測定単位の放射能濃度を測定するための試料作成（浸漬処理）方法について Rev.3
（審査会合コメント回答資料）

番号	コメント内容
5	・対象物から採取した測定単位（金属試料）を直接測定した結果を使わず、浸漬処理をして、ろ紙とろ液に分けて Ge 波高分析装置で測定する理由を説明すること。
6	・浸漬処理前後で測定単位自体（金属試料）の放射エネルギーを測定している理由について説明すること。
7	・二次的な汚染の抽出の際の浸漬処理操作の終了基準として、「浸漬処理前の放射エネルギーの誤差範囲内となった場合」と記載しているが、「誤差範囲内」の具体的な基準を定量的に説明すること。

第2図 低圧ダイヤフラムの測定単位の設定イメージ
(島根1号炉及び2号炉共通)

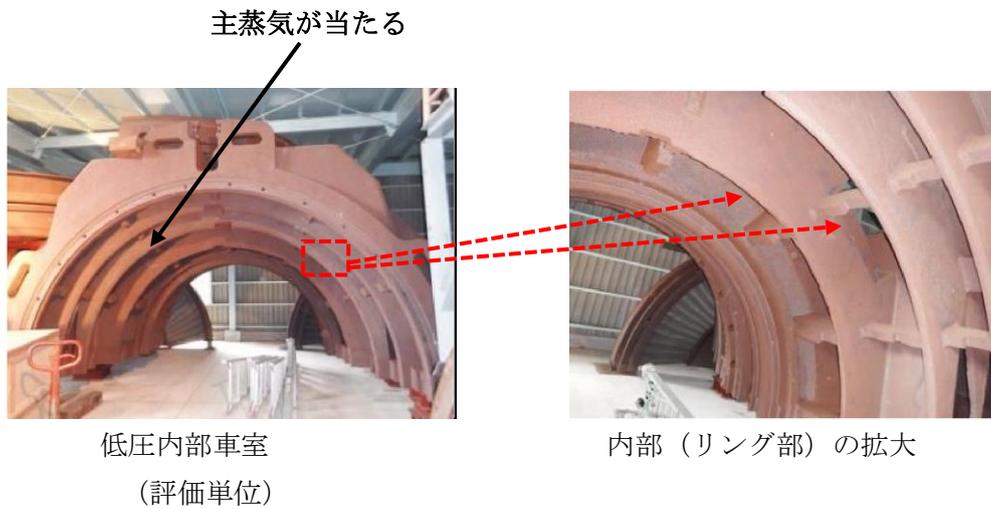
評価単位から採取する測定単位の形状は、第2図及び第3図に示すとおりであり、第1図に示す体積線源及び面線源の形状と異なるため、直接測定では正確に測定できない。このため、測定単位に付着している二次的な汚染を標準線源と同じ形状の測定用試料に移行した上で Ge 波高分析装置により評価対象核種（Co-60）の放射エネルギーが測定できるよう、浸漬処理を採用する。

- ・肉厚が薄い噴口部を採取する。

- ・第2図は補正書の添付書類四第4-1図からの引用である。
